**Kommentierung der drei Sitzungen der Gläsernen Werkstatt
in Januar und Februar 2021 zum Bahnprojekt Alpha-E**

München, den 8.5.2021
(mit Korrektur Kapitel 3.7 am 25.11.2021)

Projektbeirat Alpha-E,
vertreten durch
Niedersächsisches Ministerium für Wirtschaft,
Arbeit, Verkehr und Digitalisierung
Postfach 101
30 001 Hannover

*Abb. 2: Von DB-Gutachtern unterstellter teurer Gebäudeabriss
(Grafik VR Grundlage Google Maps 3D)*

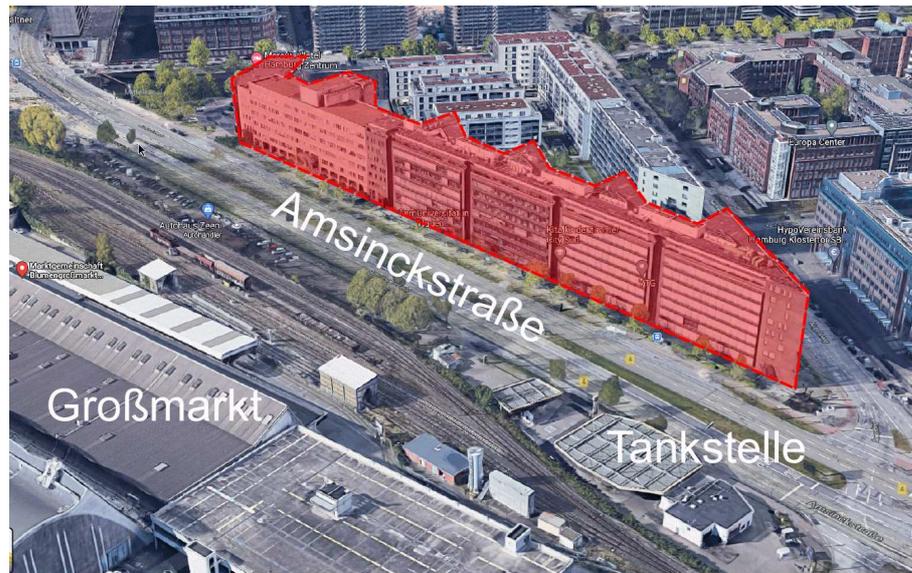
Bei der neuen Zufahrt zum Hamburger Hauptbahnhof über den Großmarkt wird von den DB-Planern suggeriert, es müssten diverse Gebäude und ganze Häuserreihen abgebrochen werden. Eine maßstabsgerechte Darstellung der Linienführung lag den Planern nicht vor, deshalb entbehrt auch die Aussage aus der 2. Werkstatt, man hätte durch Optimierungen 1 Mrd EUR in Hamburg gegenüber der VR-Planung einsparen können, jeder Grundlage. In Chart 19 ist folgender Ausschnitt abgebildet:

Demnach wird unterstellt, dass ein 7-stöckiges Bürogebäude auf einer Länge von 300 m abgerissen wird, etwas weiter westlich noch zwei weitere, nicht ganz so große Gebäude.

Das rot markierte Gebäude müsste demnach abgebrochen werden. Allein die Entschädigungskosten für den Abbruch dürften in der Region von 300 Mio EUR liegen, die der VR-Planung ungerechtfertigter Weise zugeordnet wurde, hinzu kommen noch die zwei weiteren Gebäude. Insgesamt dürften hier zusammen mit dem Erwerb der wertvollen Grundstücke Kosten von 400 bis 500 Mio EUR anfallen. Zur Ermittlung dieser Größenordnung wurde das "BKI Handbuch Baukosten Gebäude-Neubau", "Kostenkennwerte für die Kosten des Bauwerks (Kostengruppen 300+400 nach Din 276)" herangezogen, wobei anhand der Gebäudeumrisse und der Anzahl der Stockwerke Quadratmeterflächen ermittelt wurden.

Abb. 3: Von VR tatsächlich angedachte Kurve mit nur geringen Eingriffen

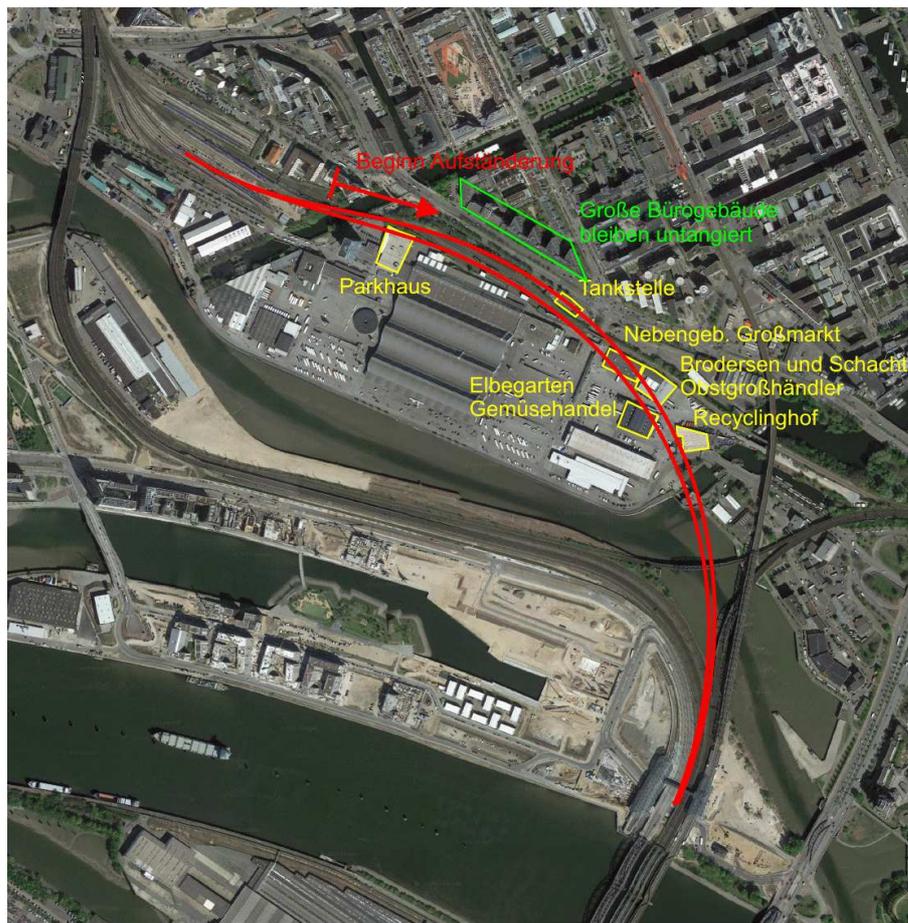
Tatsächlich sehen die Eingriffe deutlich harmloser aus:

Es bestehen noch Spielräume in der Linienführung im Detail. Je nach Variante muss ein zweistöckiges Parkhaus am nördlichen Rand abgerissen werden sowie eine Tankstelle und ein Recyclinghof überbrückt oder abgerissen werden. Drei Wirtschaftsgebäude auf dem Großmarktgelände, allesamt Lagerhallen, können überbrückt werden, oder, je nach Zustand, auch abgerissen und räumlich leicht versetzt neu gebaut werden. An der Trassierung erkennt man außerdem, dass die bestehenden Brücken nicht verändert werden müssen, sondern die neue Brücke einfach hinzukommen kann. Die Kosten für die Maßnahme sind somit sehr überschaubar. Das Bauwerk ähnelt der Fernbahnbrücke Hauptbahnhof - Gesundbrunnen in Berlin, bei der auf Ebene +2 die Fernzüge alle anderen Bauwerke auf einer hohen Brücke überbrücken, ohne dass diese hätten umgebaut werden müssen.

Abb. 4: Standard-Anordnung der Gleise nach VR für viergleisige Abschnitte

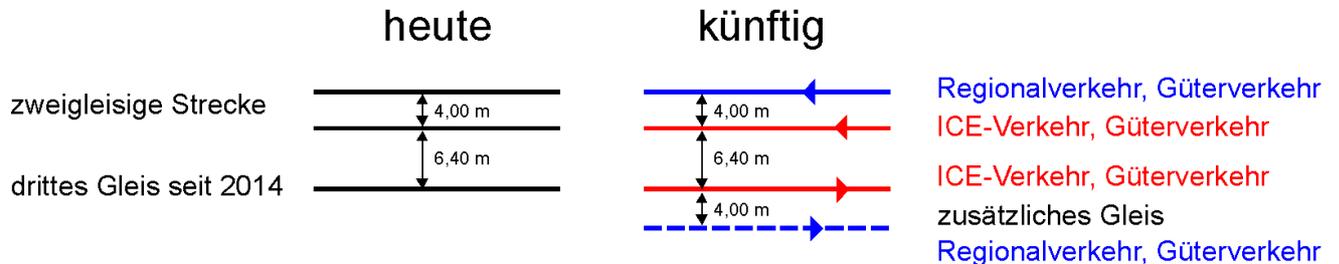
Auf der **freien Strecke** ist es nicht wie von der DB angenommen erforderlich, alle bzw. drei von vier Gleisen neu zu verlegen. Im Regelfall wird angestrebt, das vierte Gleis ganz im Süden zu erstellen, in 4,00 m Abstand zum erst vor einigen Jahren gebauten dritten Gleis. Auch beim dreigleisigen Ausbau hat man nicht alle Gleise neu verlegt, sondern meist nur das zusätzliche Gleis. Im Bereich der wenigen Eisenbahnbrücken (Eisenbahn überquert Stra-

ßen oder Flussläufe) auf der freien Strecke kann der Gleisabstand noch weiter erhöht werden, so dass die erst 2014 erstellten eingleisigen Brückenbauwerke für das dritte Gleis nicht abgebrochen werden müssen. Die meisten Straßenbrücken über die Eisenbahn lassen bereits den Bau eines vierten Gleises zu. Das neue 4. Gleis wird nur für 160 km/h ausgelegt, so dass die Trassierung flexibler ist als die der Schnellfahrgeleise.

Die DB-Richtlinie 800.130 legt 4,50 m Gleisabstand nur für zweigleisige Strecken bei Geschwindigkeiten über 200 km/h fest. Der vorliegende Fall ist durch die Richtlinie nicht abgedeckt und benötigt somit eine Genehmigung vom Eisenbahnbundesamt. Die Aufweitung des Regel-Gleisabstandes von 4,00 m auf 4,50 m in der RIL 800.0130 ist der Begegnungsgeschwindigkeit geschuldet: Begegnen sich zwei ICE-Züge mit 230 km/h, so ergibt sich eine relative Geschwindigkeit der beiden Züge zueinander von 460 km/h. Dies führt zu erheblichen Windstößen, und deshalb muss der Gleisabstand größer sein. Bei der hier dargestellten Gleisführung im sog. Richtungsbetrieb, also wie bei einer Autobahn (zwei Gleise derselben Richtung verlaufen nebeneinander), treten die hohen Relativgeschwindigkeiten nur zwischen den zwei rot markierten Schnellfahrgeleisen auf. Diese werden beim VR-Vorschlag nicht nur mit 4,50, sondern sogar mit 6,40 m Gleisabstand geführt, um die Oberleitungsmasten zwischen den Gleisen aufstellen zu können. 4,00 m Gleisabstand ist demnach nur bei Zügen vorgesehen, die in derselben Richtung verkehren. Die Relativgeschwindigkeit ist somit stark reduziert. Nur im sog. Gleiswechselbetrieb oder Falschfahrbetrieb könnten größere Relativgeschwindigkeiten auftreten. Diese Betriebsart findet nur in Sonderfällen (Baustellenverkehr) statt, und in diesem Fall muss dann die Geschwindigkeit auf maximal 200 km/h reduziert werden.

*Abb. 5: Anordnung der Gleise im 3-gleisigen Abschnitt Lüneburg - Uelzen
Mittiges Schnellfahrgeleis wird in beiden Richtungen genutzt*

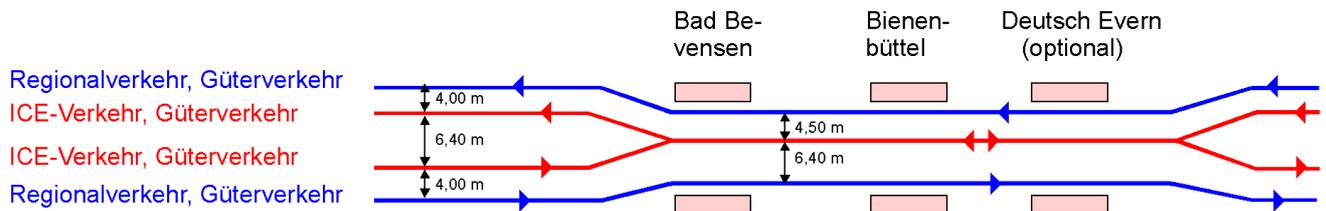
Der Gleisplan der VR-Konzeption 1 sieht einen 3-gleisigen Ausbau Lüneburg - Bad Bevensen und einen 4-gleisigen Ausbau Bad Bevensen - Uelzen vor. Der in Chart 42 von den DB-Planern dargestellte Gleisplan weicht von dem der VR-Planung ab, weil beim VR-Vorschlag ein mittiges Schnellfahr Gleis (für beide Richtungen) und zwei seitliche Gleise für Güterzüge und Regionalverkehrszüge vorgesehen sind. In Chart 42 wurden dagegen zwei Schnellfahr Gleise (eines für jede Fahrtrichtung) und ein separates Gleis für langsamere Züge nur auf der Westseite dargestellt.

Es sei darauf hingewiesen, dass in DB-Chart 2.67 der DB-Präsentation von den Planern der DB AG der Sachverhalt mit dem mittigen Schnellfahrgleis für beide Richtungen korrekt dargestellt ist, mehr dazu in Kapitel 3.7.

Zwischen Bad Bevensen und Lüneburg kann eines der zwei Streckengleise in der Lage unverändert bleiben, das zweite Gleis muss bei einer ohnehin stattfindenden Sanierung um 50 cm verschoben werden. Das dritte Gleis wird mit 6,40 m in etwas größerem Abstand verlegt werden, so wie das heute beim dritten Gleis zwischen Stelle und Lüneburg der Fall ist.

Der VR-Fahrplan sieht zwischen Lüneburg und Bad Bevensen keine Begegnungen von ICE-Zügen vor. Deshalb reicht hier ein ICE-Gleis für maximal 230 oder 250 km/h aus, das in beiden Richtungen genutzt wird. Die äußeren Gleise sollten jedoch trotzdem auch für 200 km/h ausgelegt werden, damit im Ausnahmefall (Zugverspätung, Baustelle) auf den äußeren Gleisen doch ICE-Verkehr stattfinden kann.

Es folgt die korrekte Darstellung des schematischen Gleisplans nach VIAREGG-RÖSSLER:

Abb. 6: Ausschnitt aus dem Original VR Lageplan für den Bahnhof Lüneburg (April 2020) im Maßstab 1:1.000

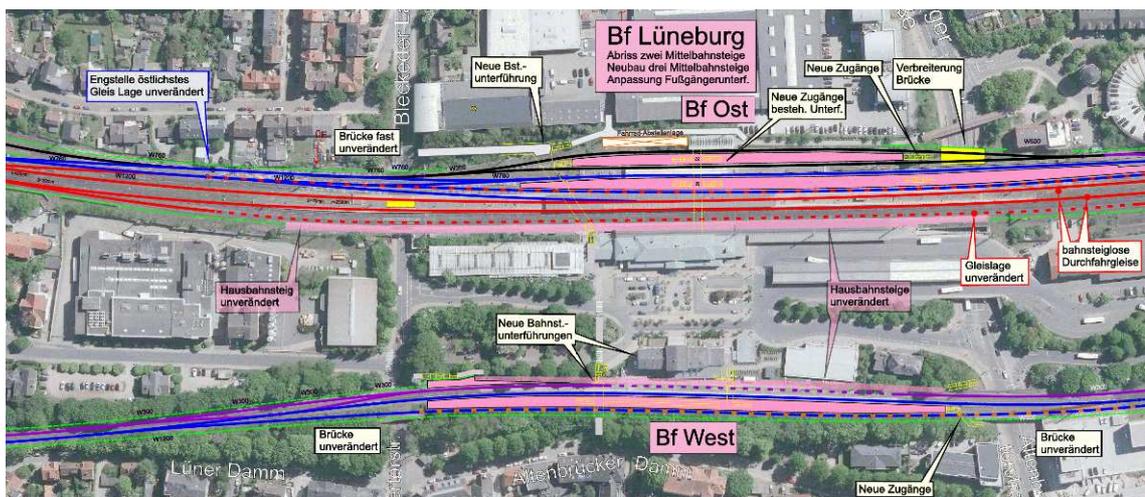
Von der VIEREGG-RÖSSLER GmbH gibt es seit einem Jahr eine technische Planung des Bahnhofs Lüneburg. Diese wurde dem BMVI im Juni 2020 angeboten. Die DB AG entschied sich, ein anderes Planungsbüro mit der Planung der Durchfahrt von Lüneburg zu beauftragen. Dieses zeichnete eine völlig andere planerische Variante, die nicht nur deutlich von der in Lageplänen gezeichneten VR-Variante, sondern sogar auch von der in der VR-Studie veröffentlichten Streckenbeschreibung abweicht.

Bei der VR-Variante bleiben die Gleisfelder in ihrem Umriss unverändert, nur innerhalb der Gleisfelder wird im Detail die Gleisgeometrie der meisten Gleise neu konzipiert. Der Westbahnhof nimmt bei der VR-Variante an Bedeutung zu, da er künftig auch noch eines der vier Streckengleise der Hauptstrecke Hamburg - Hannover beherbergt. Hierbei werden letztlich historische Zustände wieder hergestellt: Der nördliche Zulauf zum Westbahnhof wird wieder zweigleisig (heute eingeleisig) und der nördliche Zulauf zum Ostbahnhof erhält wieder sein westliches 3. Gleis, auf dem heute die Oberleitungsmasten stehen. Die Eingriffe in den Bahnhof sind so maßvoll, dass sogar die zwei Hausbahnsteige in der heutigen Form beibehalten werden können. Es wird weder Privatgrund benötigt noch müssen Gebäude abgebrochen werden, mit einer Ausnahme: Das vermutlich aus einem Eisenbahnschuppen entstandene längliche Hauptgebäude der Kfz-Werkstatt Rudolf Burmester nahe der Ilmenau, das sich unmittelbar an den Bahngleisen in einem Gleisdreieck befindet, muss abgebrochen werden. Auf dem großen Betriebsgelände muss an anderer Stelle auf Kosten der Bahn ein neues Gebäude errichtet werden.

Bei der Schüßler-Plan Variante wird dagegen das östliche Gleisfeld stark nach Westen hin ausgeweitet und der Westbahnhof wird nur für die Bauzeit genutzt und dann stillgelegt. Der Hauptnachteil der Schüßler-Plan-Variante besteht im erheblichen Flächenbedarf nördlich des Bahnhofs. Hier müssen sowohl Gewerbeflächen incl. Gebäude als auch private Gärten sowie sogar einige Wohnhäuser abgebrochen werden.

Die Wahl der von Schüßler Plan gewählten Linienführung ist unverständlich. Es besteht überhaupt kein Zwang, hier die Gleisanlagen neu anzulegen bzw. zu verlegen. Dies gilt sowohl für die grundsätzliche Konzeption als auch für die Umsetzung im Detail: Beim Luftbild in Chart 3.13, und hier die Ausfahrt der zwei westlichsten Gleise (im Luftbild links), ist die Linienführung auch im Detail nicht zu verstehen. Denn diese zwei Gleise sind keine Schnellfahr-gleise, die Verinselung zwischen den zwei linken und den drei rechten Gleisen ist völlig überflüssig und kostet nochmals eine Menge Privatgrund.

Abb. 8: Ausschnitt aus dem Original VR Lageplan (Friedrich-Ebert-Brücke) für den südlichen Abschnitt mit Beibehaltung Güterbahnhof

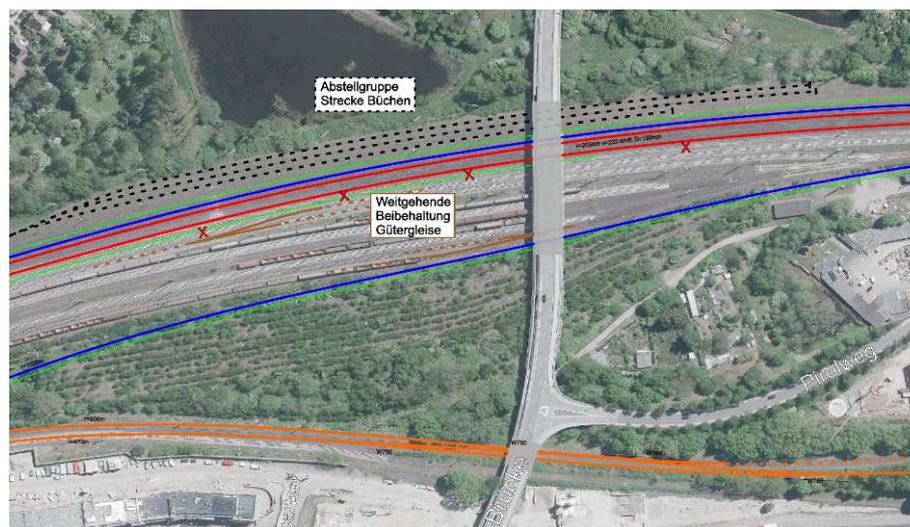
Bei der VR-Planung ist es erforderlich, dass die kleine Lücke zwischen den zwei Eisenbahnbrücken über die Bleckeder Landstraße (gelbes Rechteck) beim geplanten Neubau der Eisenbahnbrücke geschlossen wird, weil in diesem Bereich durch die Verschiebung der Gleisachsen ebenfalls Gleise zu liegen kommen werden. Wahrscheinlich ist dies jedoch ohnehin geplant, andernfalls sollte die Planung noch kurzfristig geändert werden, um verlorene Investitionen zu vermeiden. Außerdem muss bei der Brücke des Westbahnhofs über die Bleckeder Landstraße die Dreigleisigkeit in der heutigen Lage beibehalten werden.

Bei der VR-Planung bleibt der Güterbahnhof unangetastet, bzw. es muss nur auf das östlichste Abstellgleis verzichtet werden. Wenn das ein Problem sein sollte, dann könnte das westlichste Streckengleis (Bild unten blaue Farbe) auch noch weiter nach Westen in die Gleisbrache verschoben werden, um noch ein weiteres Gütergleis im Westen zu ermöglichen.
